## HODNOTÍCÍ LIST

Název projektu: II/217 Modernizace silnice Aš, Chebská + Hlavní ulice  
 Investor: Krajská správa a údržba silnic Karlovarského kraje, p.o.  
 Projektant: PRAGOPROJEKT, a.s., podzhotovitel 4roads s.r.o.  
 Zhotovitel: EDIP s.r.o.  
 Adresa zhotovitele: Pařížská 1230/1, 301 00 Plzeň  
 Hlavní auditor: Ing. Aleš Richtř  
 Členové týmu: Ing. Antonín Seidl  
 Datum odevzdání: červenec 2022

V hodnotícím listu jsou vypsána předpokládaná rizika s návrhy na jejich odstranění nebo snížení. Rizika a návrhy jsou zde uvedeny ve zkrácené formě, přesný popis je uveden ve zprávě **Karlovarský kraj, modernizace silnic II. a III. třídy, auditu bezpečnosti pozemních komunikací, část a) II/217 Modernizace silnice Aš, Chebská + Hlavní ulice.**

**Riziko 10: Ohrožení chodců při výjezdu vozidel z vnitrobloku u domu Klostermannova 897/1****Závažnost:** Střední riziko**Návrh:**

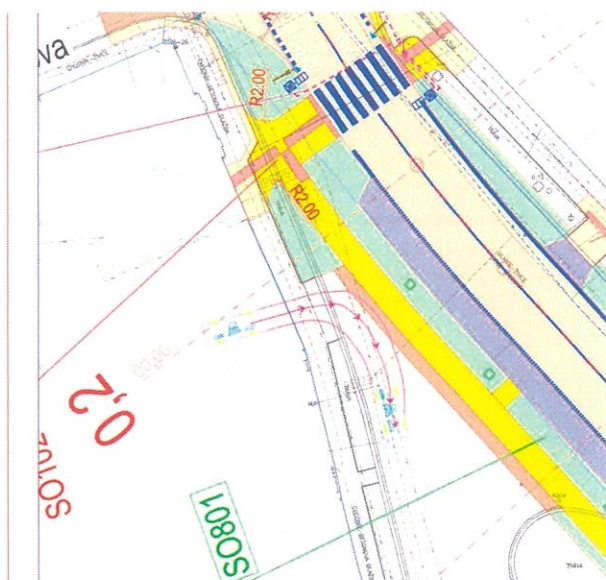
- ✓ Chodník v úseku u zaslepení Nádražní ulice přisunout k parkovacímu pruhu podél silnice II/217 a pásem zeleně ho oddělit od vozovky v Nádražní ulici.

*Výjezd z vnitrobloku byl prověřen vlečnými křivkami pro OA a navržené řešení neohrožuje chodce na protilehlém chodníku. Ke kolizi / přesah na chodník zde nedochází.*
